# Requalification de la Place de la République et du Cours Thierry d'Argenlieu à Reillanne

## Compte-rendu de la réunion publique du 02/12/2025

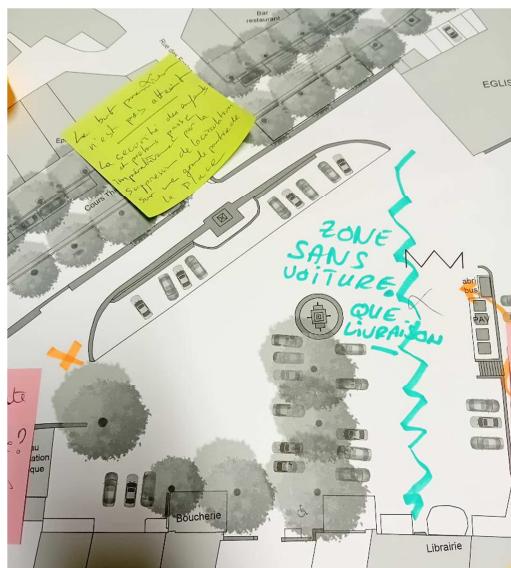
- si l'arrêt de bus est enlevé on peut faire un arrêt aire de covoitage ou arrêt Bédoche- Le bus ne passe pas sur la place
- mettre l'espace piéton dans l'autre sens :

- prévoir des éclairages
- refaire les WC
- prévoir une zone pour les PMR (escalier + une partie lisse pour leur faciliter l'accès)
- projet à programmer sur plusieurs budgets : commencer par planter les arbres et les espaces enfants piétons
- mettre des tables sur le trottoir sud-ouest du cours
